PROYECTO “URBANIZACIÓN VISTAS DEL LAGO”

“PRIMERA INFORMACIÓN ACLARATORIA”

SOLICITADA EN LA NOTA DRCH-AC-2397-08-2022

ATIENDE LA NOTA DRCH-AC-2397-08-2022

Figura No. 1. Vista panorámica de la Qda. Barro Blanco, simulado con el caudal máximo.

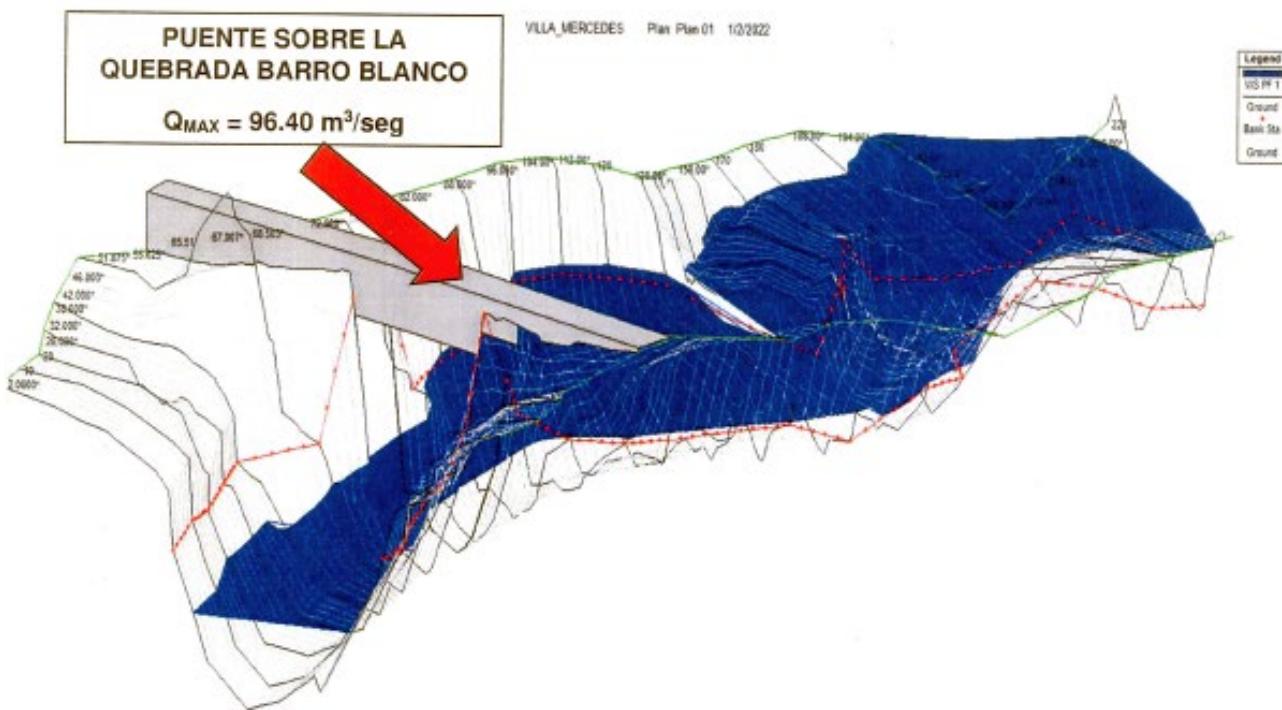
- 2. Punto 6.6. HIDROLOGÍA.** Dentro de este punto en el tercer párrafo se realiza la siguiente mención: Las recomendaciones emitidas según el informe de SINAPROC, contemplan cumplir con los niveles seguros de terracería establecidas en el estudio hidrológico, de la Qda. Barro Blanco, Además dentro del Informe Técnico de Inspección N.º SSHCH-042-2022 emitido por la Sección de Seguridad Hídrica indica lo siguiente: Se requiere conocer el nivel seguro de terracería a implementar en el residencial y los lotes que se encuentran colindantes a la fuente hídrica (quebrada Barro Blanco) (área de uso público y lote residencial), toda vez que en el estudio hidrológico e hidráulico no se resalta, adicional a ello, el promotor debe indicar si el lote que se encuentra colindante a la quebrada no corre riesgo de inundación. Por lo antes expuesto:

- a. Presentar planos e imágenes de vistas aéreas, con los niveles seguros de terracería delimitados y marcados sobre los mismos.**

En el estudio hidrológico presentado en el EsIA en el anexo No. 8 presenta en la foja No. 96 la tabla de elevaciones resumen de los resultados por secciones transversales, en donde las secciones que corresponden al proyecto van desde la estación 70 a la 200, en las mismas se contemplan el nivel seguro de terracería (N.S.T.). Tanto en el lote más próximo a la galería de la quebrada como en el área de uso público. Tal y como se puede apreciar en la imagen

de la simulación de las secciones de inundación (ver estudio hidrológico y figura No.1 de este documento), el Nivel Seguro de Terracería se encuentran por debajo del borde superior del talud del canal que conforma el cauce de la Qda. Barro Blanco y en la figura No. 2 se muestra el área de inundación en planta que corresponde a la simulación presentada en la Fig. 1 de manera que se aprecia con claridad que se cumple con lo requerido por SINAPROC.

Figura No. 2. Mapa de simulación de inundación de la Qda. Barro Blanco. El área inundable se encuentra dentro del canal que conforma el cauce de la quebrada. Fuente: Estudio Hidrológico, 2022

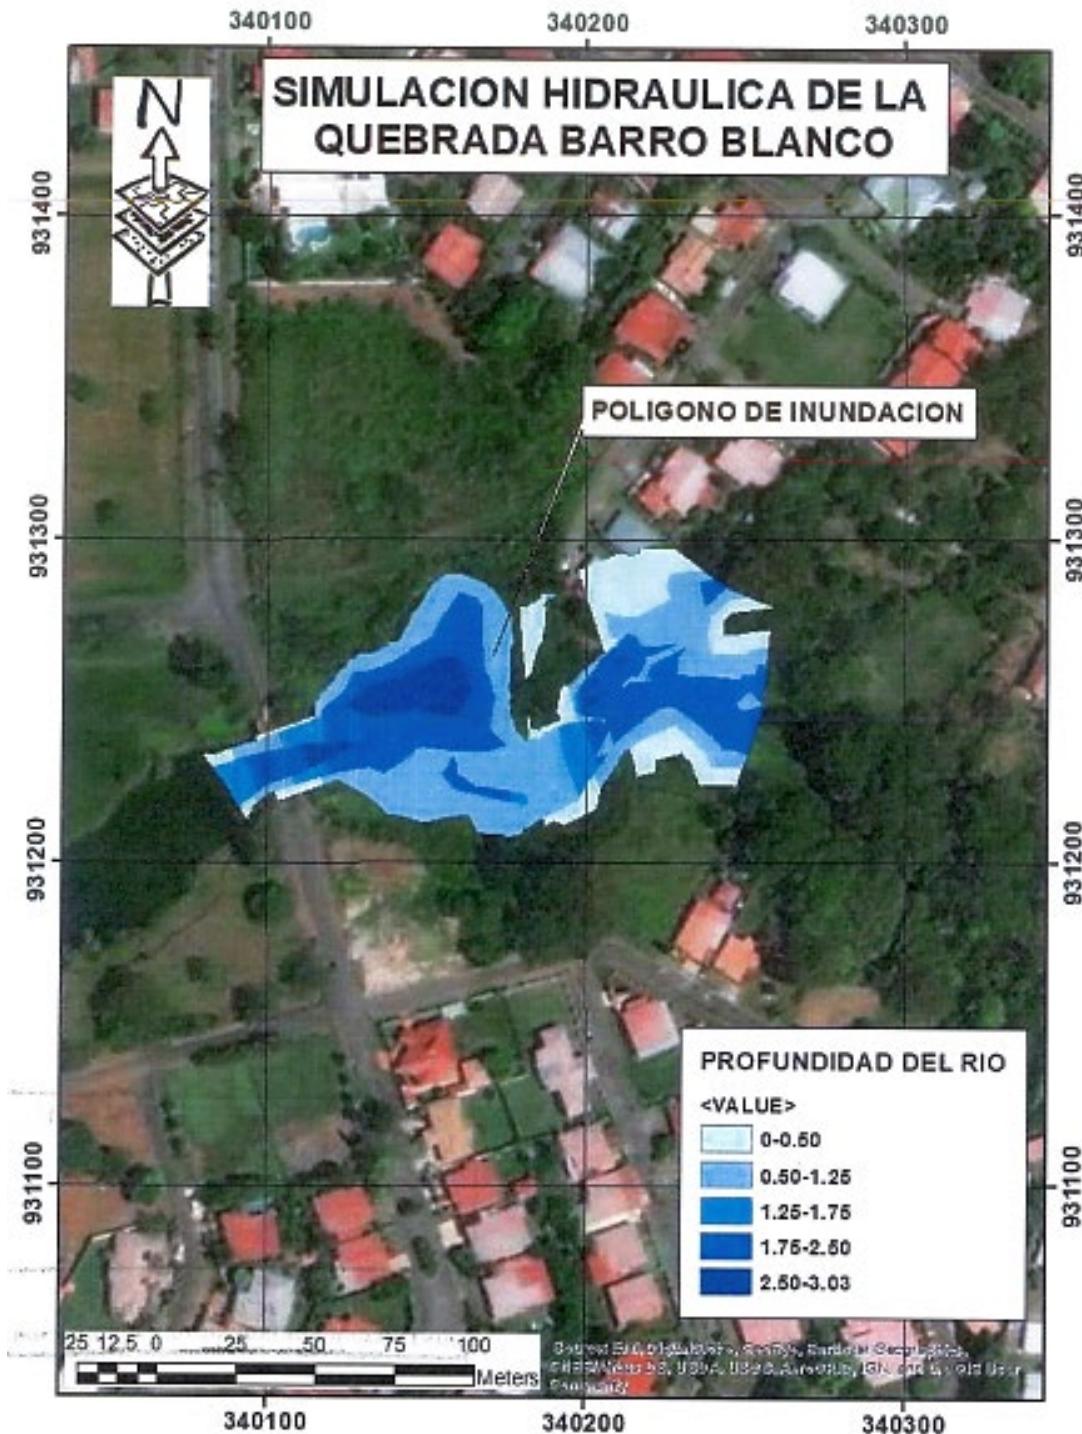
- a. Indicar a que se refiere el estudio hidrológico referente a lo siguiente: "No se muestran inundaciones importantes sobre la urbanización".
- b. Presentar planos e imágenes de vistas aéreas, con las áreas que se verían afectadas por inundaciones dentro del polígono del proyecto. (identificar áreas con riesgo de inundaciones)
- c. Que propone el promotor para mitigar inundaciones dentro del polígono del proyecto.
- d. Indicar la capacidad de la fuente hídrica receptora y el nivel de crecidas máximas extraordinarias de la quebrada Barro Blanco en el área de estudio, tomando en cuenta que el proyecto verterá el agua pluvial a dicho cuerpo de agua, evitando la afectación de terceras personas aguas abajo del proyecto.

En esta afirmación se enuncia que el nivel de aguas máximas extraordinarias de acuerdo con la simulación del caudal máximo calculado no afectará el desarrollo de la urbanización propuesta. En la fig. No. 2 se puede apreciar los niveles máximos de aguas extraordinarias, así como la servidumbre pluvial.

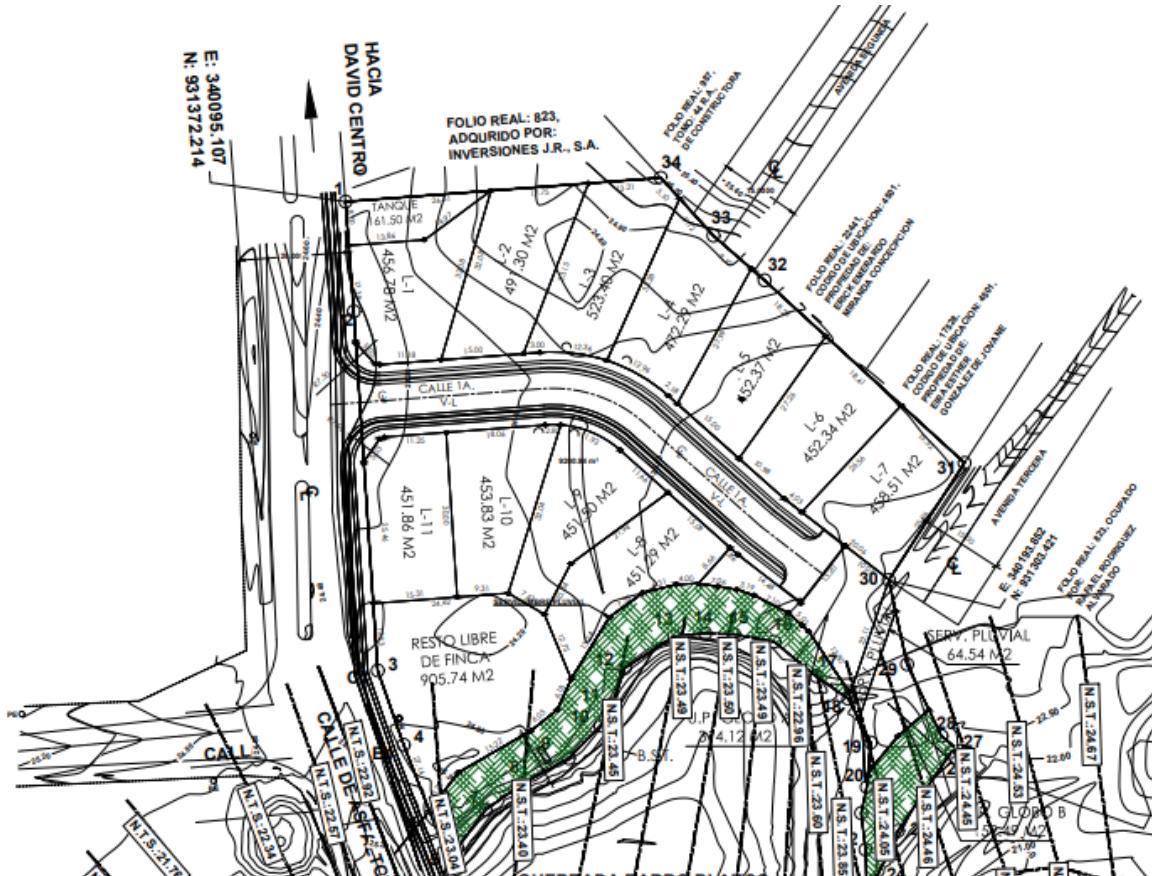
En plano del proyecto URBANIZACIÓN VISTAS DEL LAGO, se visualiza la confección de un drenaje pluvial hacia "el lago", durante la inspección se evidenció la existencia de un drenaje y el mismo mantenía agua y fauna acuática (peces).

- a. Indicar los trabajos a realizar sobre el drenaje pluvial y hacia donde serán manejadas las aguas.
- b. Señalar cual será el manejo que se le brindará a la fauna acuática presente.

Sobre el drenaje pluvial no se realizarán trabajos u obras en particular, debido que cualquier obra a realizar, excedería los límites de la propiedad del promotor dado que el drenaje fluye en suelo natural a un costado de la calle desde mucho antes de ingresar al costado del sitio del proyecto. Sin embargo, es importante aclarar que el promotor ha decidido un cambio en el proyecto, eliminando un canal previsto que dividía el área de uso público y redireccionando estas por el borde la propiedad hacia la Qda. Barro Blanco. El área de uso público se conformará por arriba de los Niveles Seguros de Terracería, y se protegerá el borde de talud con la siembra de grama para evitar la erosión que pudiese provocar la escorrentía de la cuneta, la cual en este punto seguirá la pendiente natural del terreno. Se destaca que la escorrentía fluiría al borde o pie del talud.
